**Réponses du Transporteur
à la demande de renseignements numéro 1 de
l'Association des hôteliers du Québec et
l'Association des restaurateurs du Québec
(« AHQ-ARQ »)**

DEMANDE DE RENSEIGNEMENTS N° 1 DE L'AHQ-ARQ A HQT

Figure 1
Carte géographique du réseau régional de transport du Lac-St-Jean

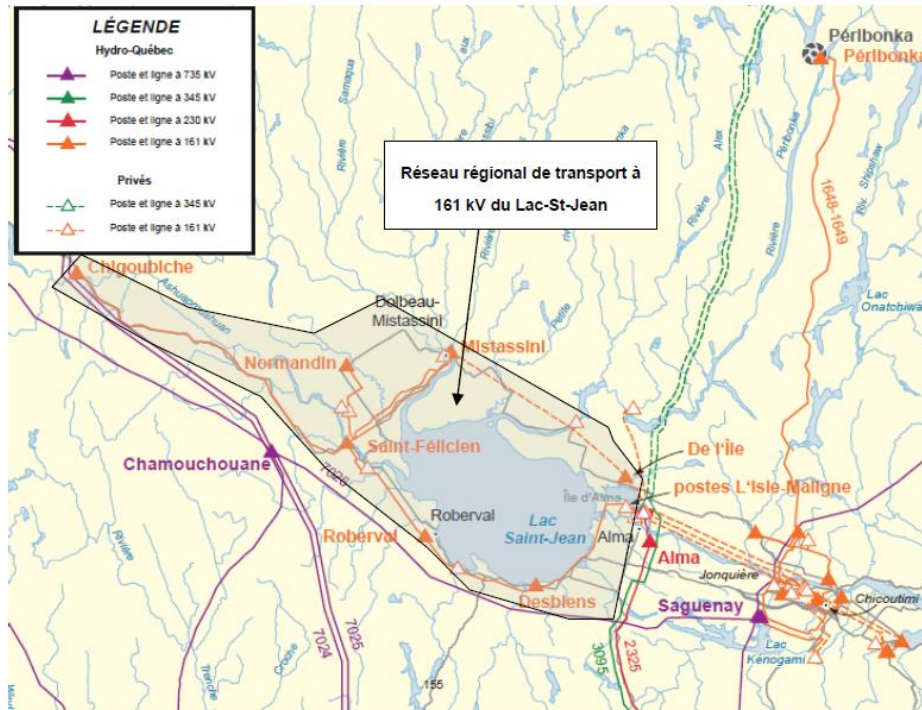
3.1 La carte de la référence (i) montre la présence de postes et lignes d'entreprises privées. La référence (ii) indique qu'HQT utilise le réseau de Rio Tinto pour alimenter certaines charges de la région du Saguenay - Lac-Saint-Jean. Pour l'alimentation des charges affectées par le présent projet, veuillez indiquer si le Transporteur a évalué la possibilité d'utiliser le réseau de transport de Rio Tinto. Dans l'affirmative, veuillez fournir les résultats de cette évaluation. Dans la négative, veuillez justifier de ne pas l'avoir fait.

1 **Le réseau de transport situé à l'ouest du Lac-St-Jean est raccordé au poste**
2 **Saguenay via le réseau de Rio Tinto. L'utilisation du réseau de transport de Rio**
3 **Tinto correspond donc à la configuration actuelle du réseau qui a été considérée**
4 **pour établir la limite de 405 MW.**
